改善箇所説明図

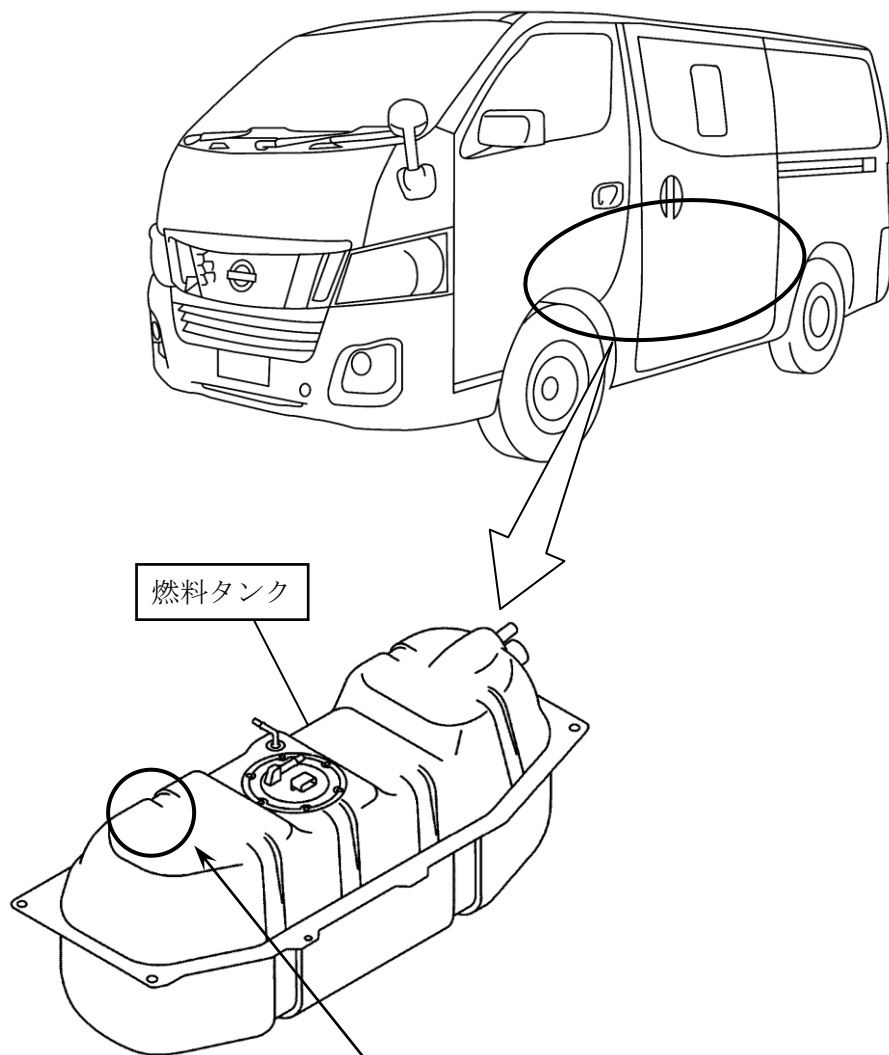
基準不適合発生箇所

乗車定員10人のスーパーロング仕様において、座席シート固定用ブラケットの溶接時に使用する治具の固定が不十分なため、当該ブラケットが傾いたものがあり、座席シート組み付け工程で当該ブラケットの修正を行なった際に、当該ブラケット下部にある燃料タンクを損傷させたものがある。そのため、そのままの状態で使用を続けると、最悪の場合、燃料が漏れるおそれがある。

改善の内容

全車両、当該燃料タンクを点検し、損傷しているものは新品と交換する。

識別：銀色のシールをモデルナンバープレートの右横に貼り付ける。
